**22.1551.02**

## **Bericht der Umwelt-, Verkehrs- und Energiekommission**

**zum Ratschlag betreffend Ausgabenbewilligung zur Erhöhung der Verkehrssicherheit am Allschwilerplatz sowie für eine klimaangepasste Platzgestaltung**

Abbildung 4: Verkehrsführung gemäss Ratschlagsprojekt

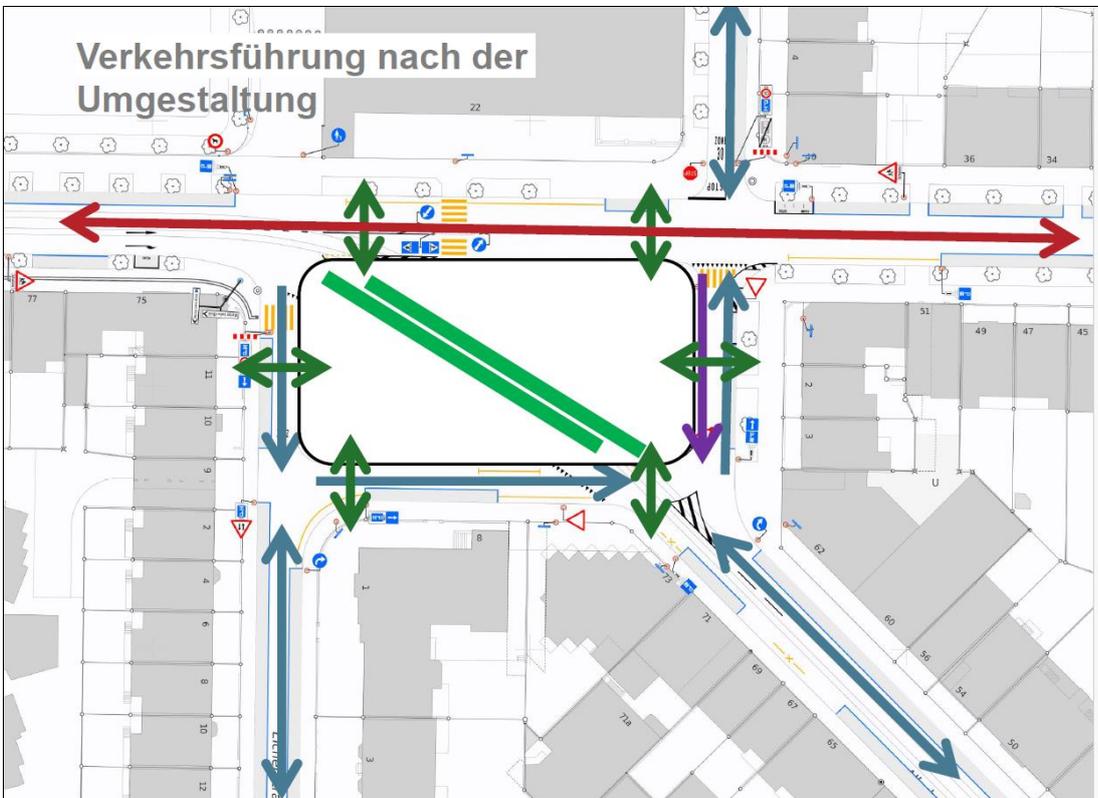
Zwischen Allschwilerplatz und Oekolampad-Haus sieht das Projekt des Regierungsrats zwei Fussgängerstreifen mit Mittelinsel vor (vgl. Abbildung 2). Zwischen den beiden Mittelinseln wird die Fahrbahn durch eine Grünrabatte getrennt. Für Velomassnahmen auf beiden Strassenseiten müssten die Bäume vor dem Oekolampad-Haus gefällt werden. Deshalb ist nur stadteinwärts ein Velostreifen vorgesehen. Auf der Achse Allschwilerstrasse - Ahornstrasse soll weiterhin Tempo 50 gelten.

In der UVEK ist gefordert worden, das Tempo zumindest vor dem Oekolampad-Haus auf 30 km/h zu beschränken. Die Kommission wurde auf den verwaltungsinternen Grundsatz hingewiesen, dass auf Hauptverkehrsachsen grundsätzlich Tempo 50 gilt. Das Projekt sei auf Basis des heute geltenden Tempo 30-Konzepts erarbeitet worden. Dieses Konzept befindet sich derzeit beim Amt für Mobilität in Überarbeitung. Ob die Überarbeitung dazu führt, dass auf der Achse Ahornstrasse - Allschwilerstrasse künftig Tempo 30 gilt, ist offen. An der baulichen Gestaltung des im Projektperimeter liegenden Strassenstücks würde sich dadurch aufgrund der verkehrlichen Bedeutung der Achse nichts ändern. Die Planaufgabe erfolgt mit Sicherheit erst nach der Überarbeitung des Tempo 30-Konzepts. Auf die beiden Fussgängerstreifen und die Mittelinseln könnte bei Tempo 30 zwar theoretisch verzichtet werden, davon wäre aus fachlicher Sicht aber abzuraten, wird die Strasse doch von vielen Kindern und älteren Leute überquert. In einer Güterabwägung dürften die Mittelinseln an den Fussgängerstreifen höher gewichtet werden als ein Velostreifen stadtauswärts. Ein

Die UVEK kann nachvollziehen, dass es auf dem Allschwilerplatz Fussgängerstreifen mit Mittelinseln braucht und ein zweiter Velostreifen keinen Platz hat. Sie ist aber der Meinung, dass im Interesse von Fussgängerinnen und Velofahrern vor dem Oekolampad-Haus Tempo 30 signalisiert werden sollte und erwartet, dass der Regierungsrat darauf hinwirkt. Die Allschwilerstrasse ist auch eine wichtige Route für den Velo-Pendelverkehr.

solcher wäre auch bei Verzicht auf die begrünte Zone zwischen den beiden Mittelinseln nicht realisierbar. Ohne durchgängige Mittelinsel könnten Autofahrende versucht sein, Velofahrende zwischen den beiden Fussgängerstreifen zu überholen.

**Abbildung 5: Veloverbindung Eichenstrasse-Allschwilerstrasse**

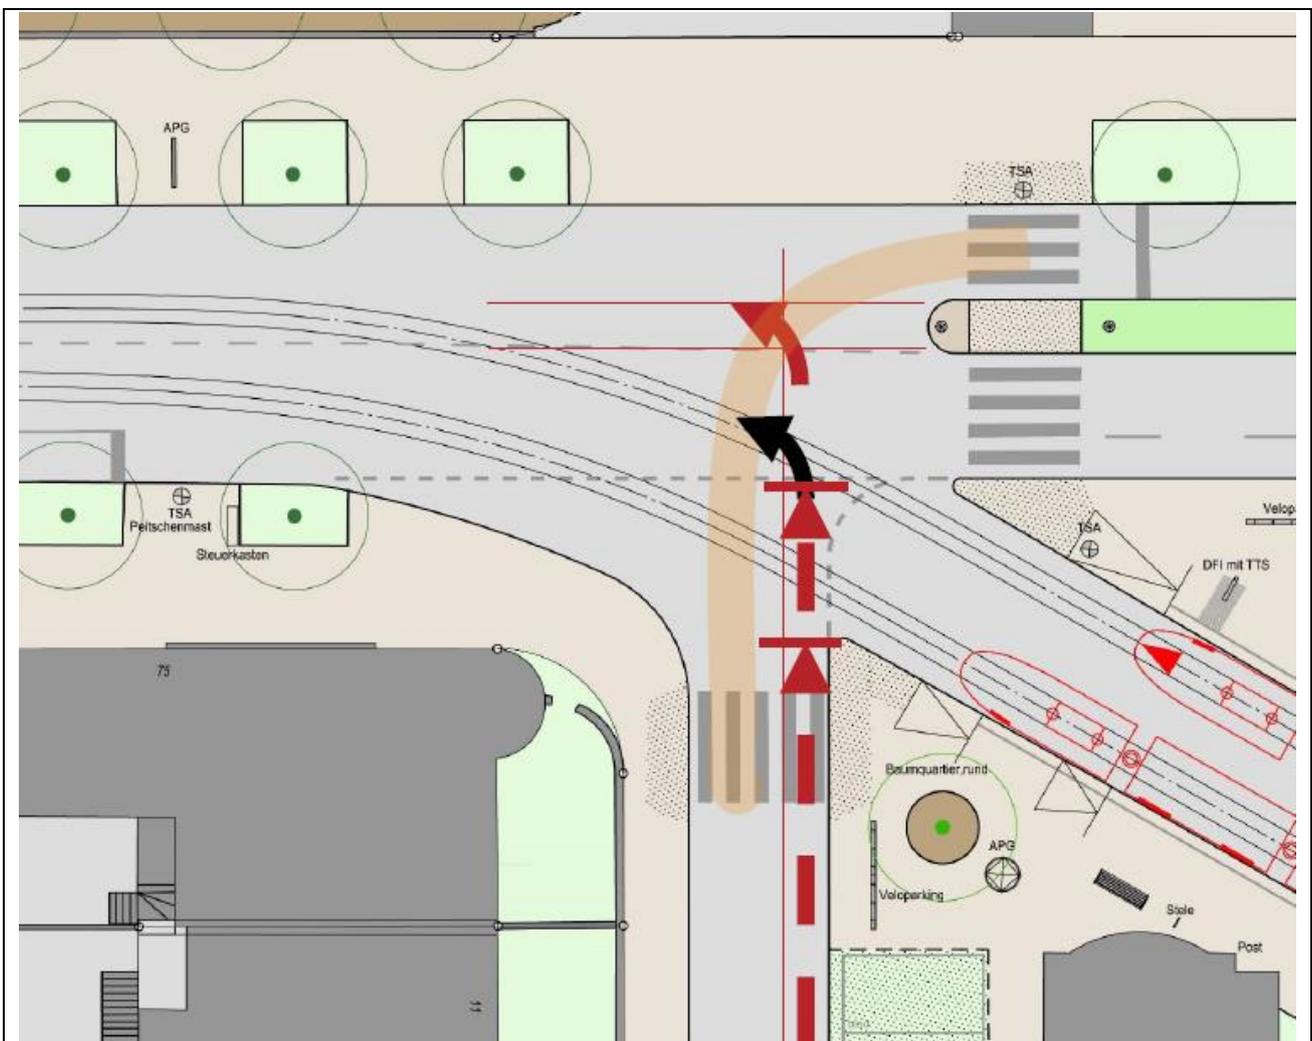
Als störend bezeichnet worden ist in der UVEK die fehlende Veloverbindung aus der Eichenstrasse in die Allschwilerstrasse. Gemäss Rückmeldung aus der Verwaltung wird diese Fahrbeziehung von

der Sicherheitsabteilung der Kantonspolizei als zu gefährlich eingestuft, da mit dem Projekt die Tramhaltestelle und die Gleise verschoben werden (vgl. Abbildung 5). Die Velofahrenden müssten beim ersten roten Querbalken darauf achten, ob nicht von links oder rechts ein Tram naht. Dann könnten sie bis zum zweiten roten Querbalken vordringen und müssten dort ohne Schutzbereich auf den von beiden Seiten kommenden Verkehr achten. Auch das Einbiegen auf Höhe des schwarzen Pfeils wäre wegen der Tramgleise gefährlich. Die Komforteinbusse, die durch den minimalen Umweg entsteht, kann und muss aus Fachsicht akzeptiert werden. Velofahrende, die zur geradeausliegenden Recycling-Station, zum Oekolampad oder nach links abbiegen wollen, müssen demnach absteigen und den Fussgängerstreifen benutzen oder die östliche Fahrbahn des Allschwilerplatzes nutzen. Wollte man die Fahrbeziehung aufrechterhalten, müsste man eine komplexere Tramsicherungsanlage installieren, um die Verbindung sicher zu gestalten. Da die Verbindung nicht im Teilrichtplan Velo eingetragen ist und die Alternativen für die Velofahrenden als zumutbar eingestuft werden, sieht die UVEK von einer diesbezüglichen Änderung des Projektes ab.

Abbildung 7: Überarbeitetes Projekt (Kernbereich des Platzes)

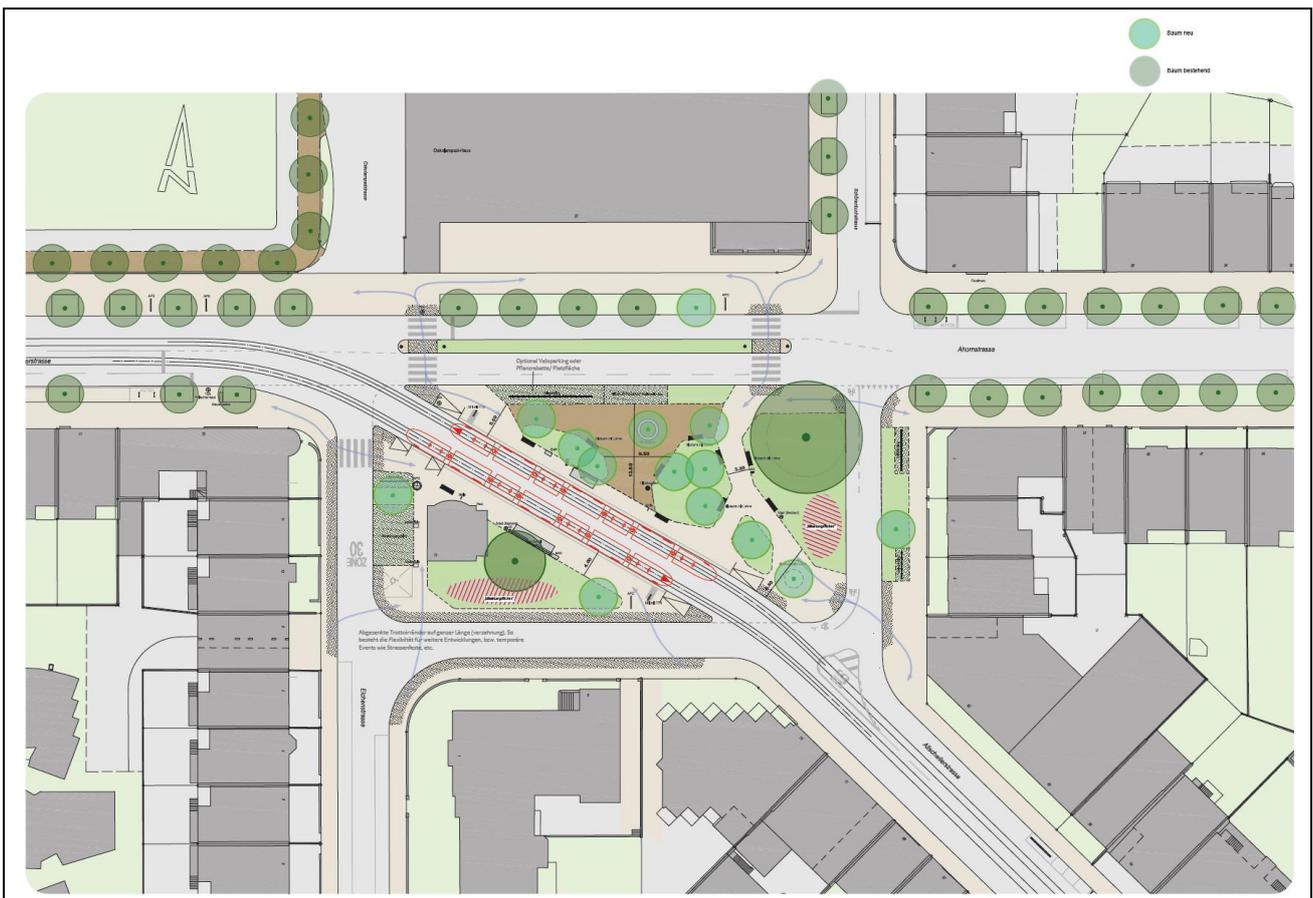
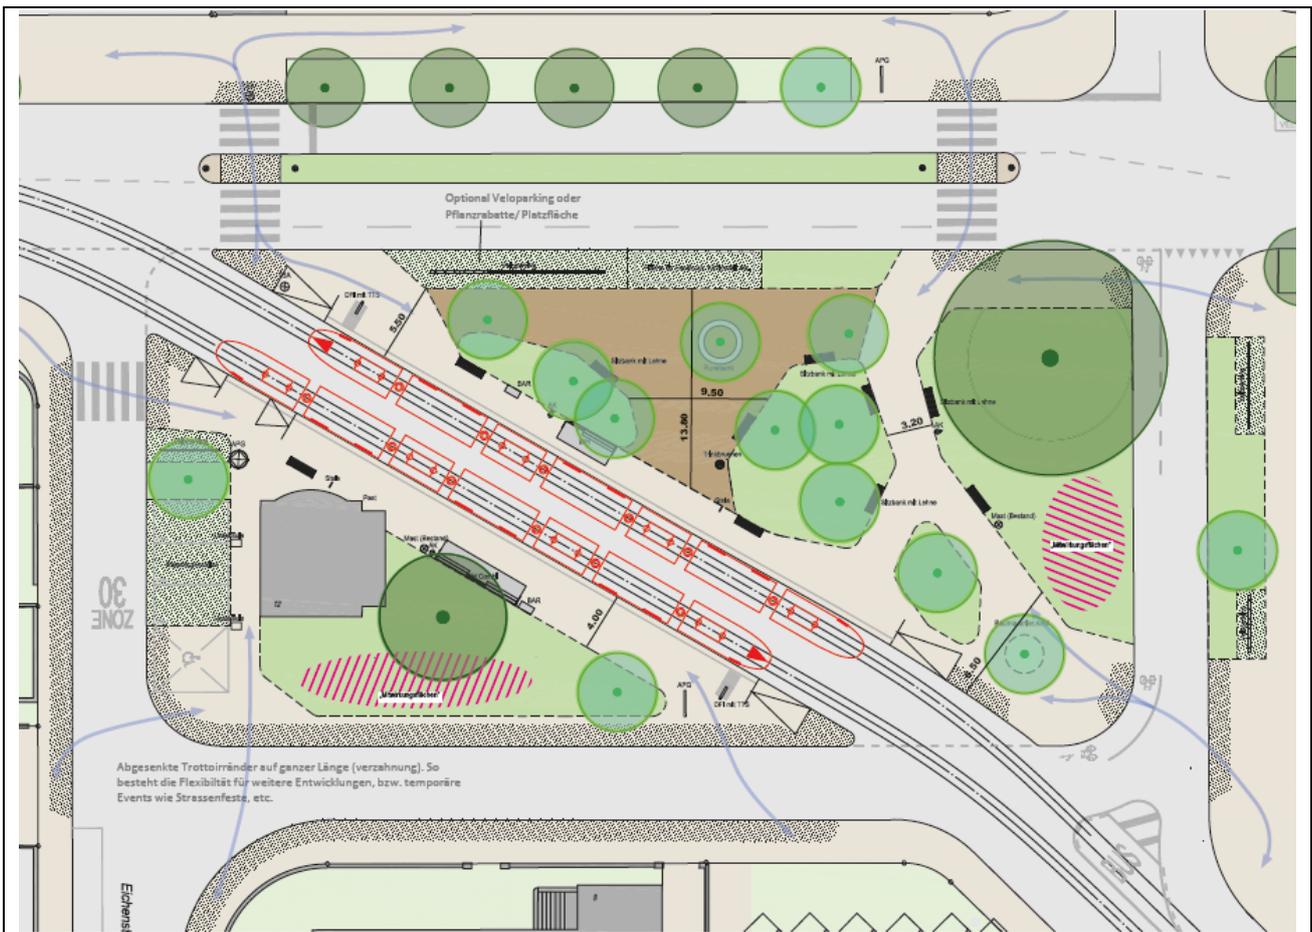
Aus den Abbildungen 6 und 7 gehen die von der UVEK angeregten Projektanpassungen hervor.

Die UVEK bewirkt mit ihren Änderungen eine stärkere Entsiegelung und Begrünung, eine flexiblere und platzartigere sowie besser mit der Umgebung verzahnte Gestaltung des Quartierplatzes. Die wesentlichen Änderungen gegenüber dem Ratschlagsprojekt lassen sich wie folgt zusammenfassen:

Auf dem nördlichen Teil des Platzes entsteht eine grössere zusammenhängende und beispielbare Fläche mit Mergelbelag. Die Fusswege werden zu einem Platz erweitert, auf einige wird ganz verzichtet. Dadurch verbessert sich auch die Öffnung des Platzes in Richtung Oekolampad-Haus.

Der grün gestaltete Bereich auf der östlichen Seite wird unter Verzicht auf Trottoir und Verschiebung der Veloabstellplätze bis zur Strasse gezogen. Eingeplant ist dort eine von zwei sogenannten Mitwirkungsflächen (vgl. Kapitel 2.4). Die Veloabstellplätze werden auf der anderen Seite der um den Platz führenden Fahrbahn eingeplant. Die dortigen Parkplätze werden aufgehoben, was die Pflanzung eines zusätzlichen Baums und das Anlegen einer Grünrabatte ermöglicht. Verzichtet wird auch auf die Parkplätze gegenüber dem Oekolampad-Haus. Ein Teil dieser Fläche soll für ein mobiles Verpflegungsangebot (Food Truck, Kaffeemobil) reserviert bleiben, ein zweiter zu einer zusätzlichen Rabatte werden und ein dritter entweder zum Abstellen von Velos oder als zusätzliche Platzfläche zur Verfügung stehen. Die mobilen Verpflegungsangebote haben direkten Zugang zur grossen Aufenthaltsfläche und können dort eigenes Mobiliar aufstellen. Es hat auf dem Platz aber auch mehrere permanente Sitzgelegenheiten.

Im südlichen Teil des Platzes weichen die fünf Taxistandplätze und die beiden Parkplätze zum Laden von Elektrofahrzeugen zu Gunsten der Begrünung. Dafür erhalten die drei Parkplätze auf der westlichen Seite eine Ladeinfrastruktur, mit Option der Markierung eines Taxistandplatzes. Unverändert bleibt die Lage der für Behinderte reservierten Parkfläche. Diese Anpassungen ermöglichen es, einen grösseren Teil des südlichen Platzteils zu entsiegeln und zu begrünen. Abgesenkte Trottoirränder erhöhen die Flexibilität für weitere Entwicklungen und temporäre Nutzungen wie Strassenfeste. Erhalten bleibt die für den Platz identitätsstiftende Bezirksstation der IWB. Eine Umnutzung dieses Gebäudes mit Neubau der Bezirksstation an anderer Stelle hätte gemäss Abklärung der UVEK inklusive Leitungsumlegungen eine Kostenfolge von 5 bis 6 Mio. Franken. Auch auf dem südlichen Teil des Platzes gibt es eine Mitwirkungsfläche.

Gegenüber dem Ratschlagsprojekt keine wesentlichen Änderungen enthält die von der UVEK vorgelegte Variante bei den Baumstandorten. Aufgrund der Werkleitungen im Boden ist der Handlungsspielraum beschränkt. Ein zusätzlicher Baum wird möglich durch den Verzicht auf die Parkplätze entlang der auf der Ostseite um den Platz führenden Fahrbahn.
